陳瑞珠住宅基地境界線1.5M~3.0M 範圍外牆部分留設開口疑義提案

「台南市政府建造執照及雜項執照簽證項目抽查復核小組」  
104 年第一次會議提案 提案單位：社團法人台南市建築師公會

圖例 a~d 窗台類型

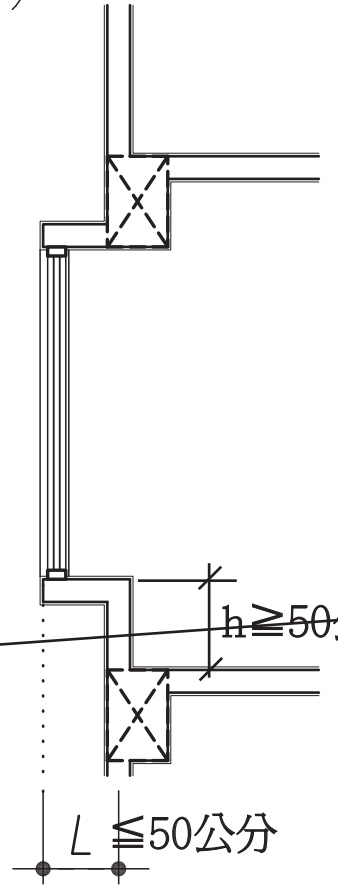
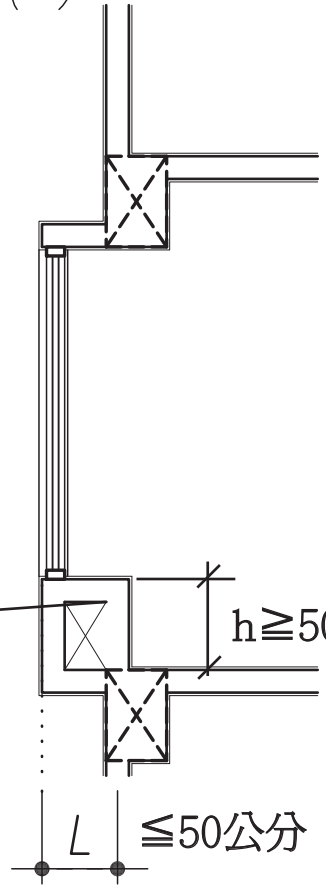
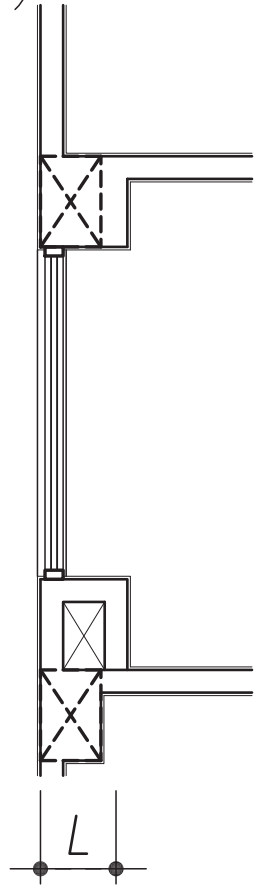
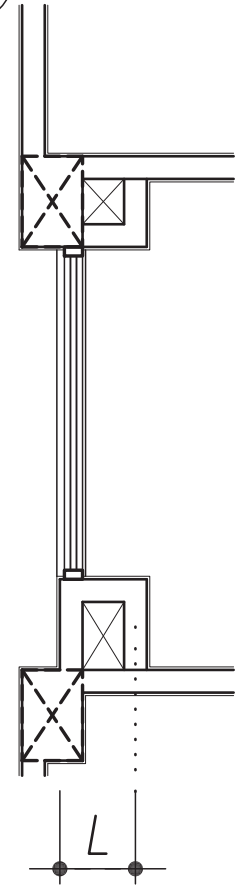
提案三：有關建築技術規則建築設計施工編第 97 條第一項第二款第二目所規定『安全梯與建築物任一開口間之距離,不得小於兩公尺』之認定問題釐清。(提案人：楊宗儒 建築師)

說明：針對建築技術規則建築設計施工編第 97 條第一項第二款第二目所規定之『安全梯與建築物任一開口之距離，不得小於兩公尺。』該處所指之距離，認定方式該如何計算量測，請詳見附件圖例所標示“a”之直線距離或“b”之直線距離，是否任一方式皆符合直線量測之規定。

台南市建築師公會意見：a 或 b 任一直線距離 $\geq 2m$  皆符合直線量測之規定。

示意圖a

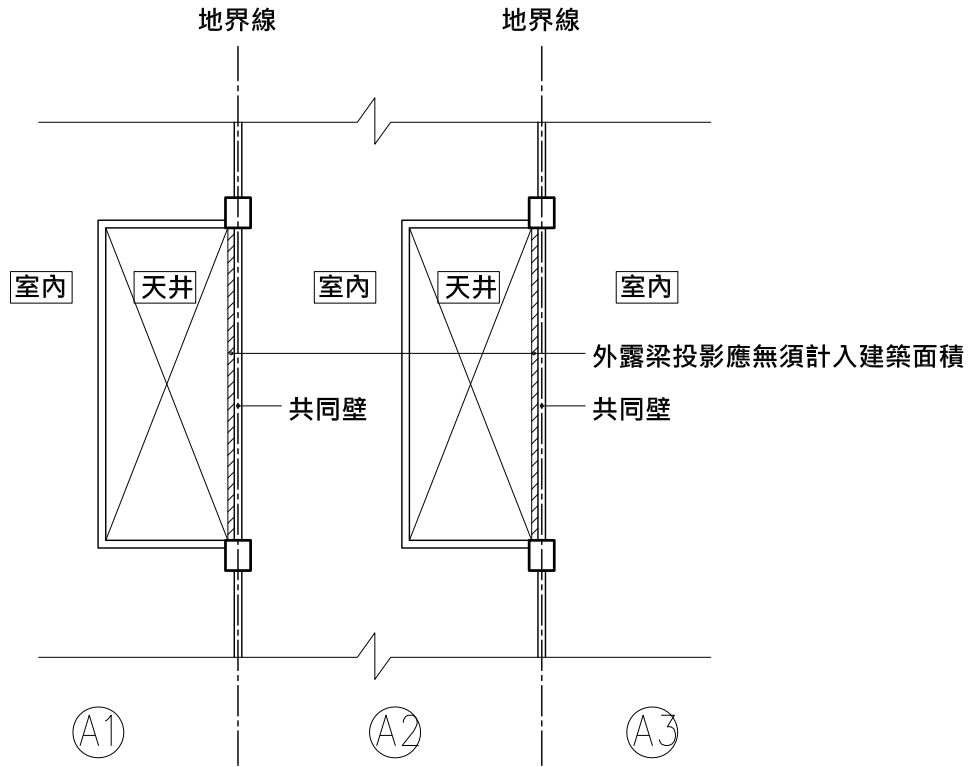
提案十：有關透天式店舖住宅自設昇降機，涉建築技術規則第 79 條之 2 防火及遮煙性能應如何檢討，提請討論。(提案人：

- 一、透天式住宅設置昇降機，其防火依 95.08.21 營署建管字第 0952912647 號函解釋。(附件 a)
- 二、本案設計一樓店舖、二樓辦公室、三樓至五樓住宅，一樓及二樓使用空間依防火區劃分隔，整棟為同一戶；依上述解釋函，昇降機門應可免另外檢討防火性能。(本案於 102.08.19 申請，免依 79 條之 2 新規定檢討遮煙性能)(附件 b)

- 一、本案各層建築用途及設計符合建築技術規則第 96 條之 1，一棟一戶連棟式住宅之規定。
- 二、依 95.08.21 營署建管字第 0952912647 號函解釋，總樓地板面積在 1500 平方公尺內且五層樓以下之防火構造建築物，昇降機間免按建築技術規則第 79 條之 2 第一項形成區劃分隔。

如A-1向立面所示，1/3透空遮牆檢討範圍  
可否以單邊整面全部範圍(含未遮蔽範圍)  
總和檢討之

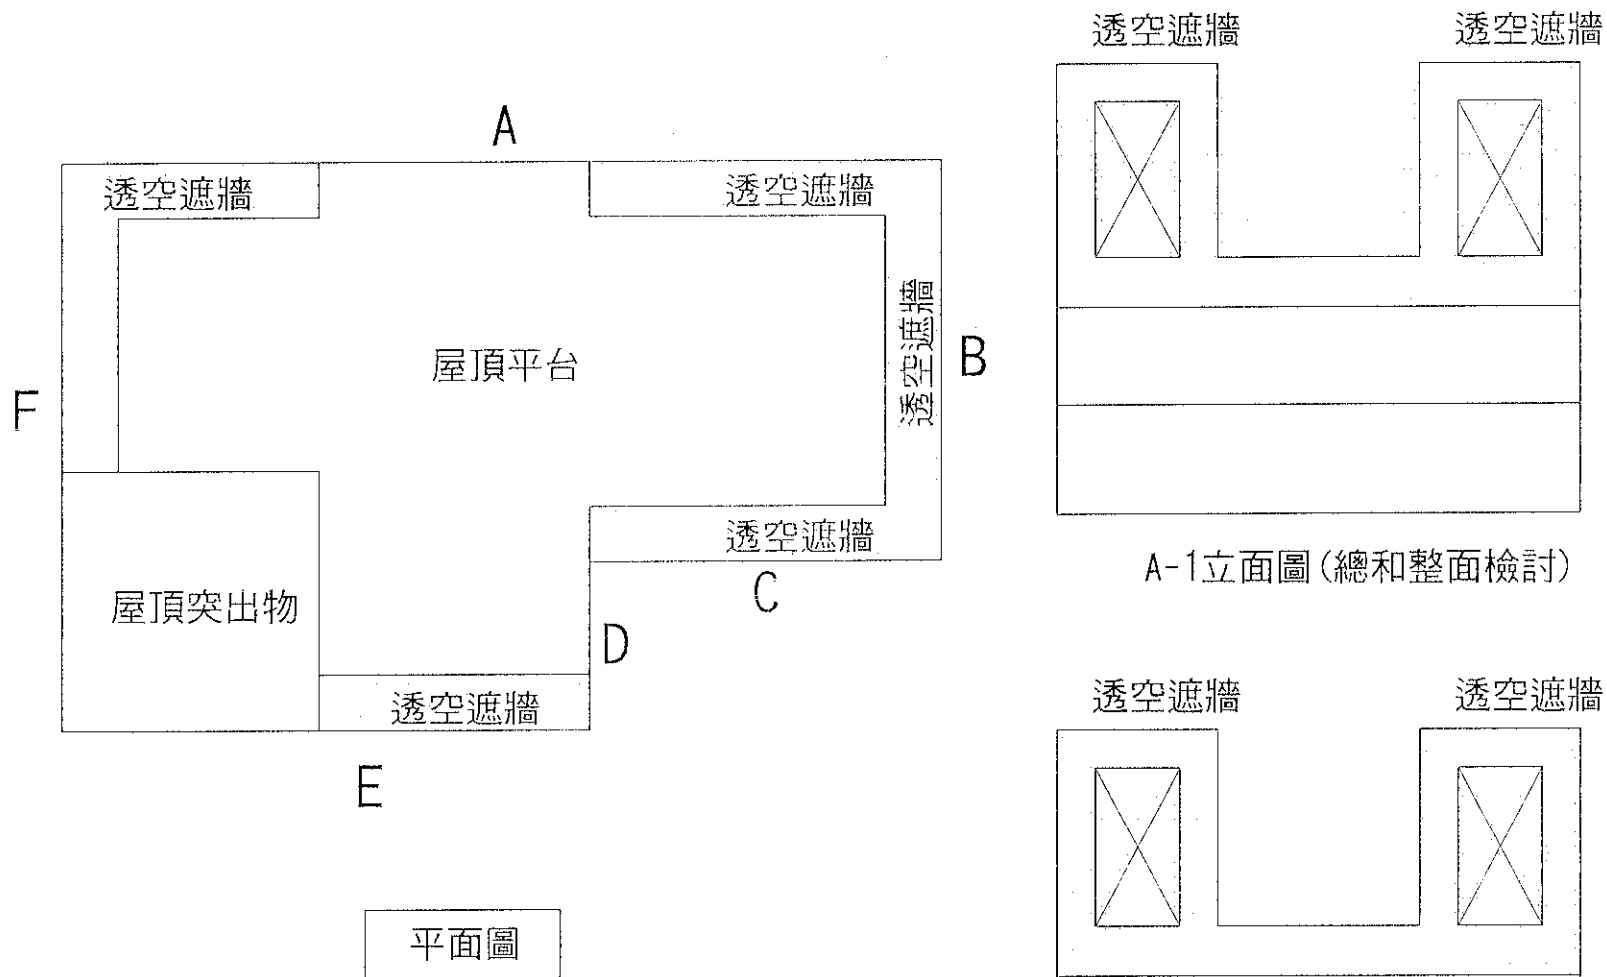
二、如 A-1 向立面所示，1/3 透空遮牆檢討範圍可否以單邊整面全部範圍(含未遮蔽範圍)總和檢討之，敬請委員釋疑。(詳附件二)

二、透空遮牆應以單邊整面全部面積範圍檢討。

# 高雄市雨遮認定方式

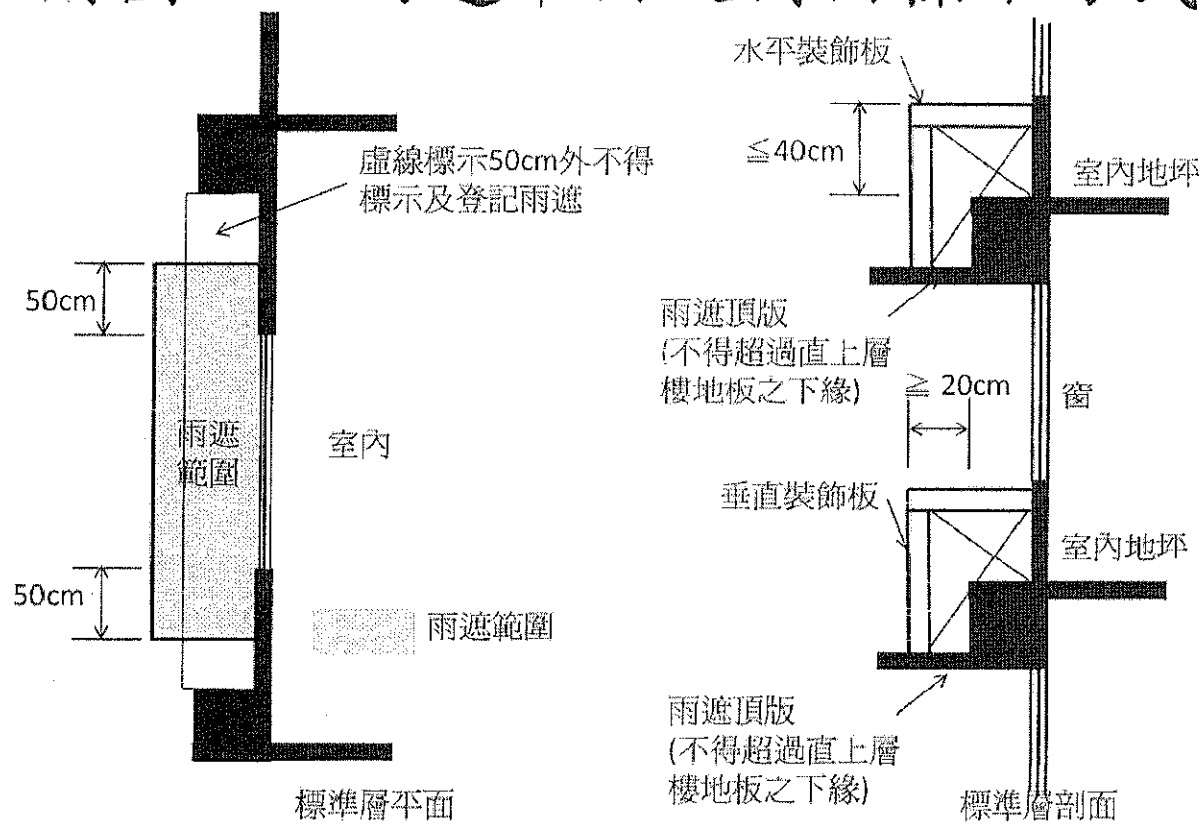
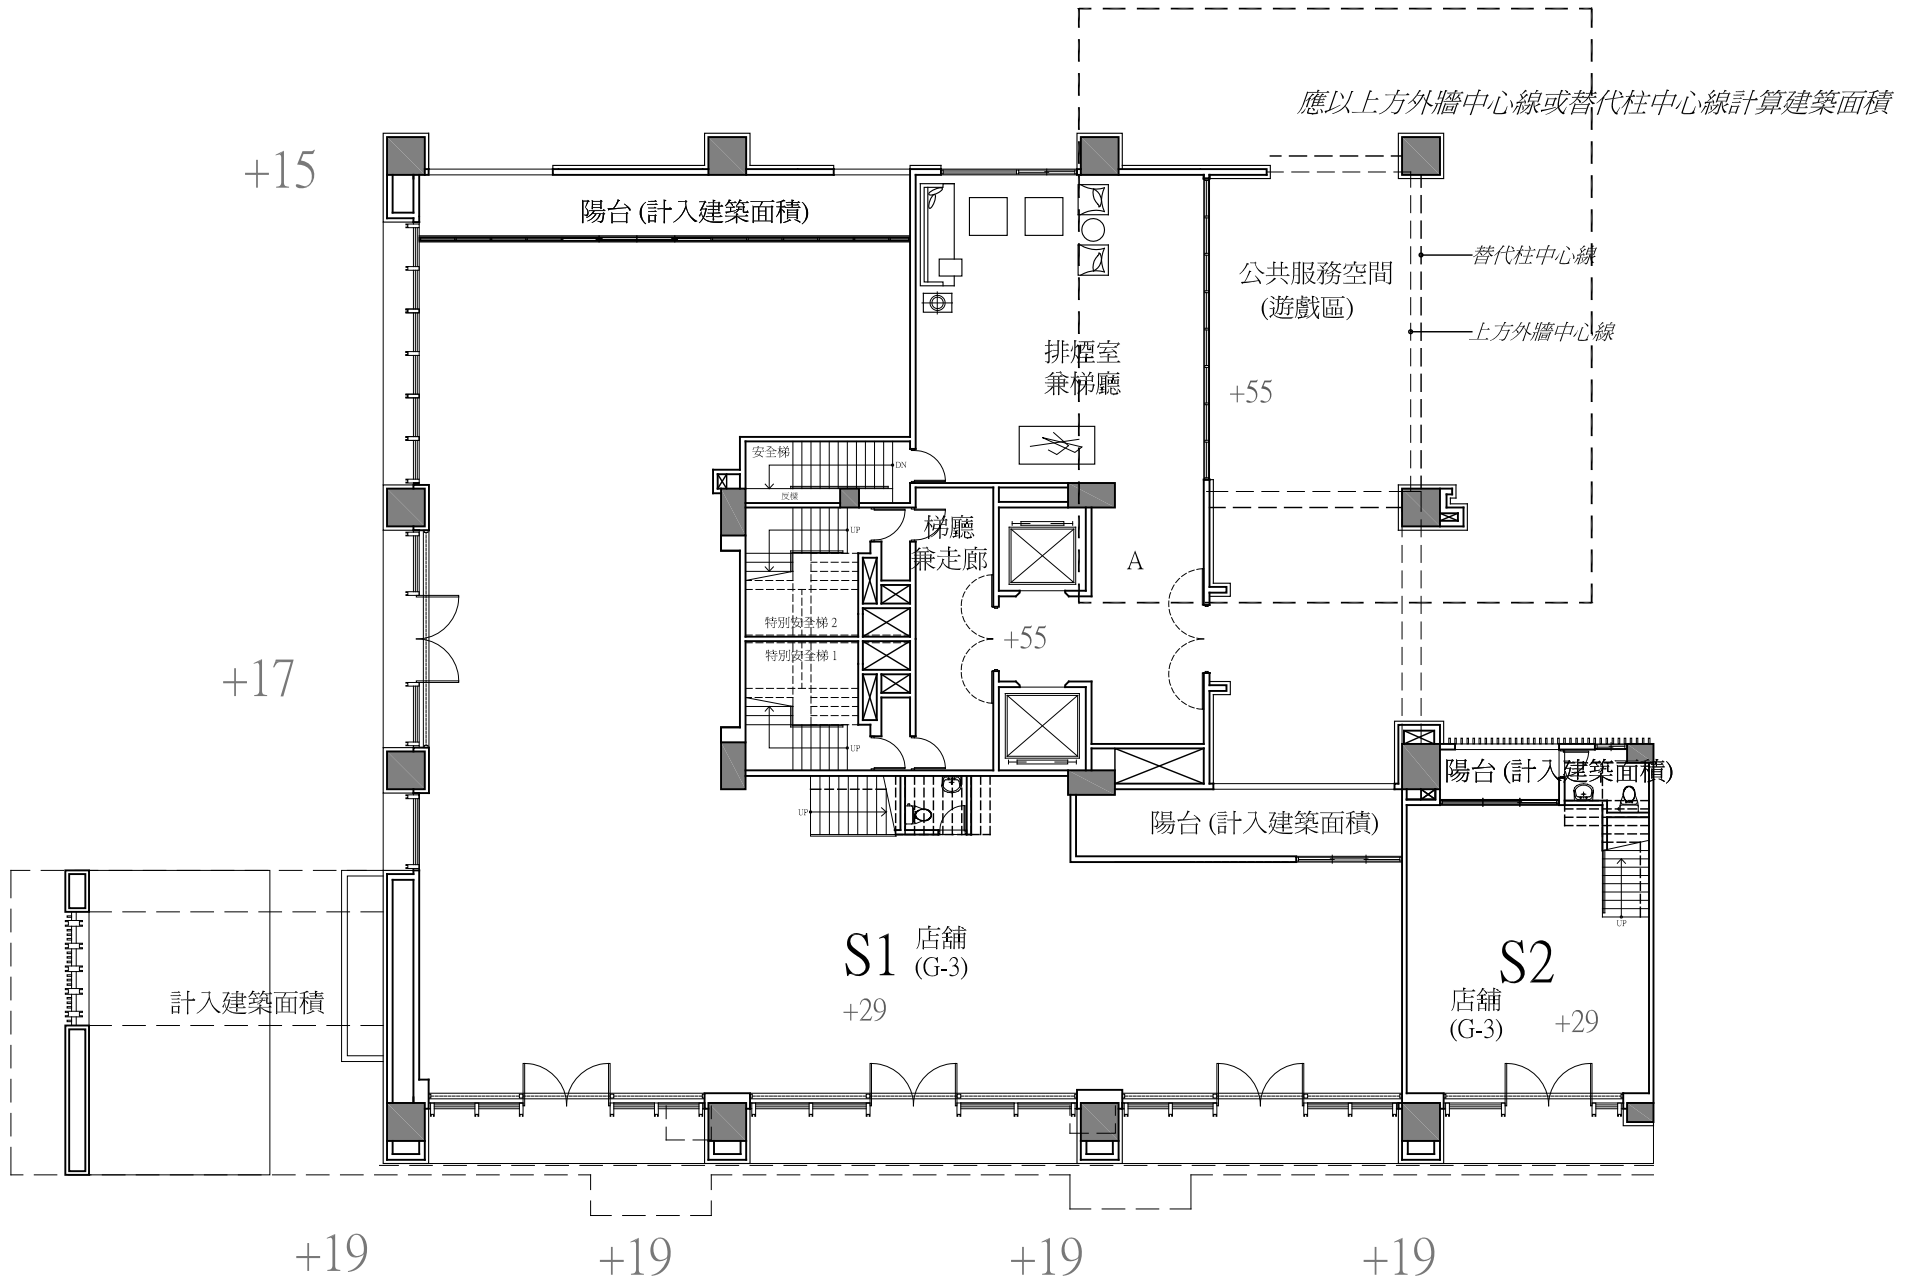
提案五：本案雨遮板上方可否加設水平及垂直裝飾板, 是否可行?  
提請討論。(提案人:吳宗儒 建築師)

二、本案雨遮板考量建築物造型及立面景觀加設與雨遮板一體構築之水平及垂直裝飾板（詳本提案附件圖說）

台南市建築師公會意見：公會建議雨遮及裝飾板僅能擇一標示；考量建築物立面造型變化，另提出高雄市雨遮認定方式供各位先進參考，再提請討論。
